Keuringsverslag van een elektrische laagspanning- en zeer lage spanningsinstallatie

NIET CONFORM

Straatnaam Evendael
Huisnummer 31
Busnummer
Postcode 9550
Gemeente Herzele
Land België

Controlebezoek van een oude huishoudelijke elektrische installatie van een wooneenheid bij verkoop op vraag van de verkoper volgens (KB 08/09/2019) - AREI Boek 1- 8.4.2. en 8.2.1. en 4.2.4.3.

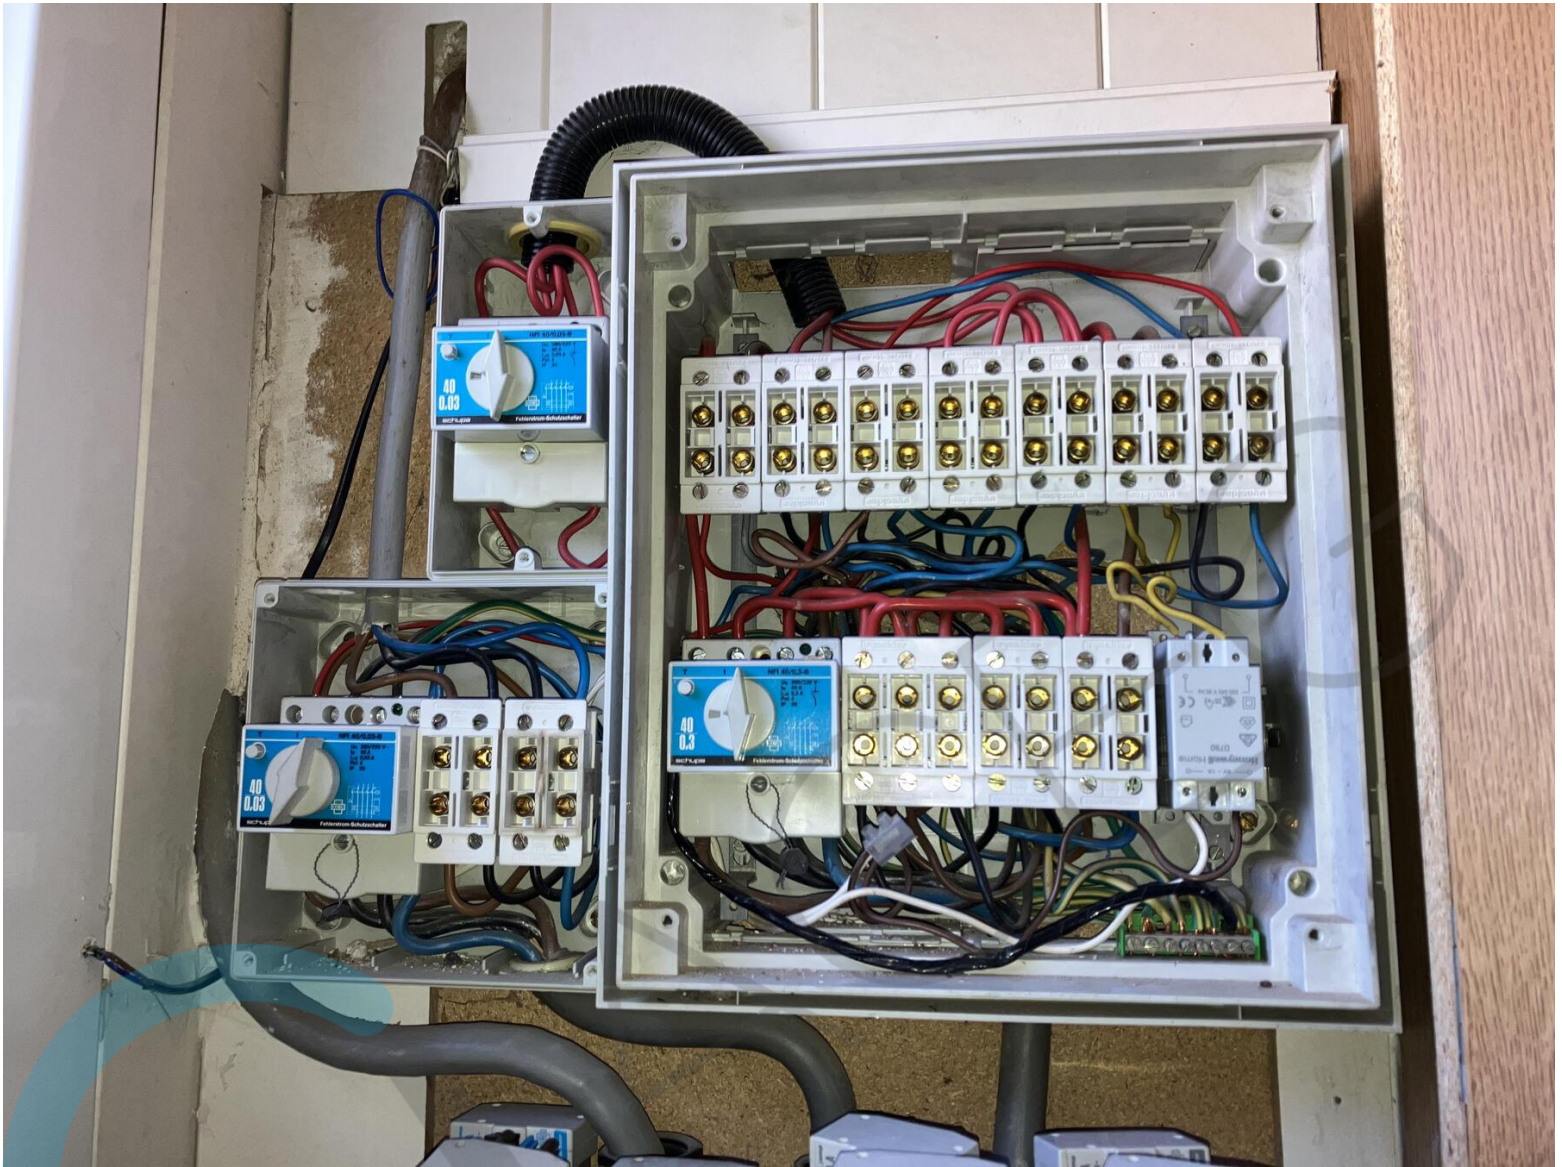
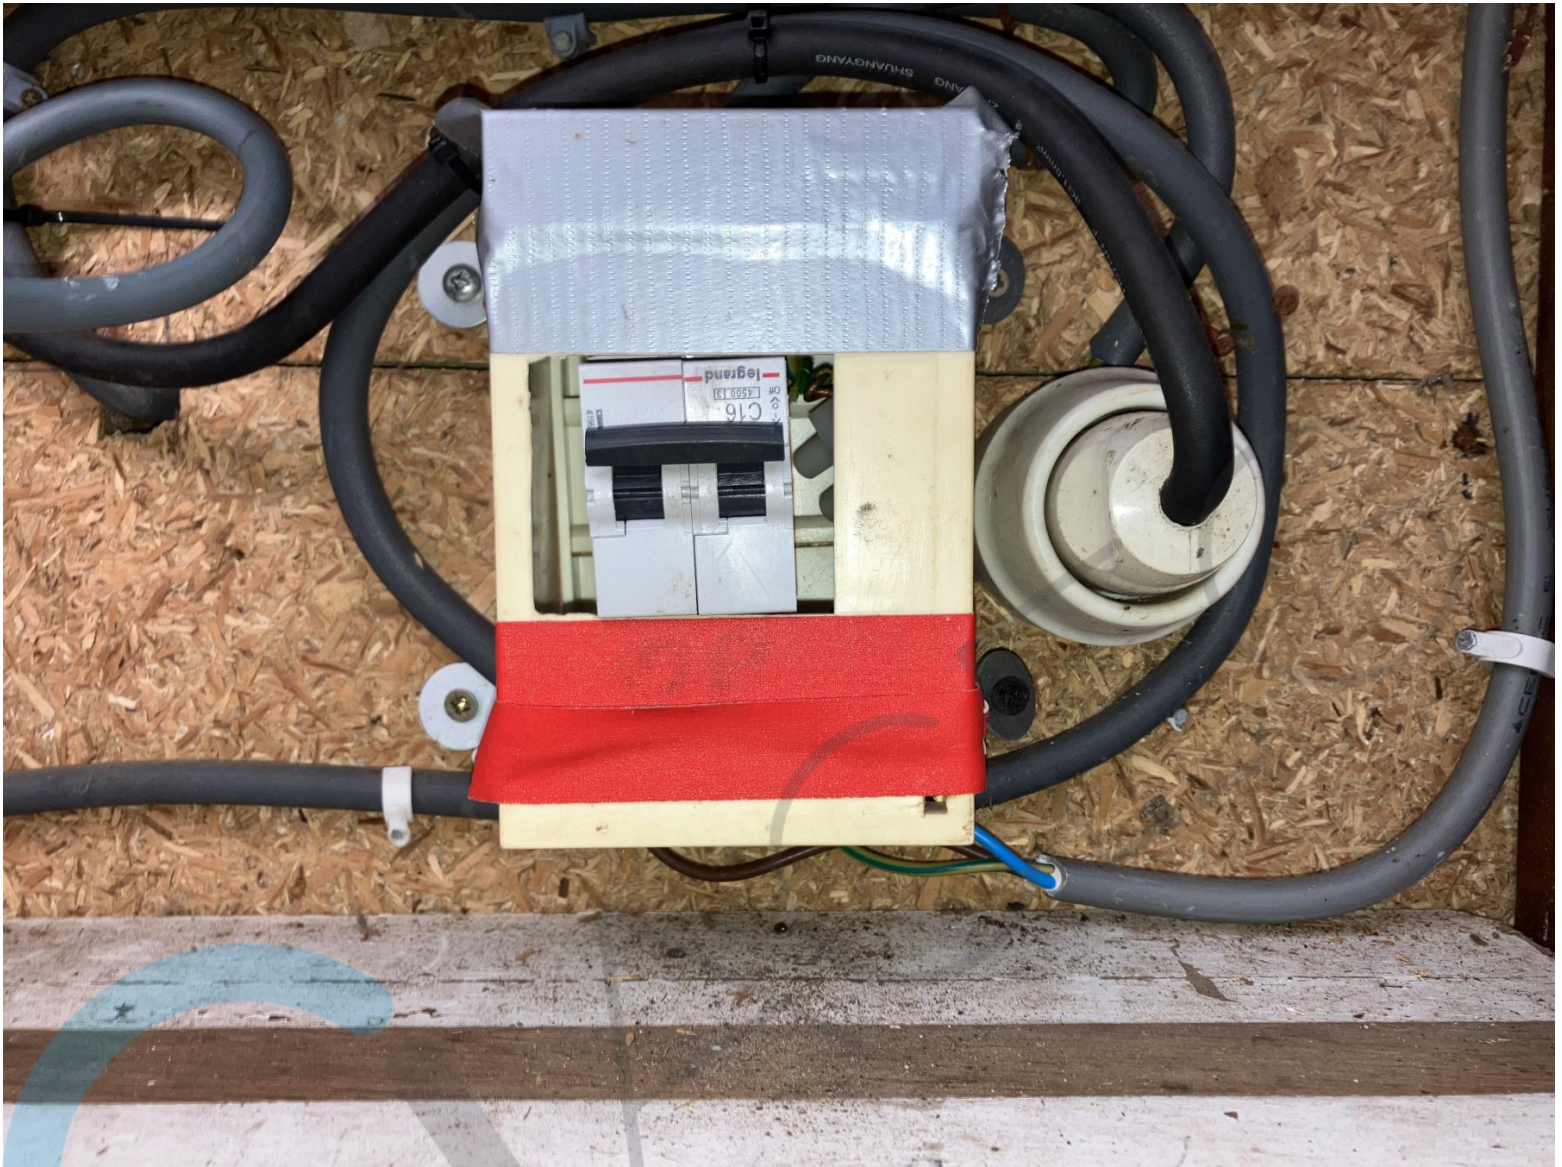
I9.15 In een elektrische installatie mogen slechts veilige elektrische machines, toestellen en leidingen aangewend worden. Dit wil zeggen dat ze moeten gebouwd zijn volgens de regels van goed vakmanschap en dat ze in geval van foutloze installatie en onderhoud, en toepassing volgens hun bestemming, zowel de veiligheid van personen als het behoud van goederen niet in gevaar mogen brengen. (Boek I, onderafdeling 1.4.2.1.)

Zie foto in bijlage van onder aanrecht
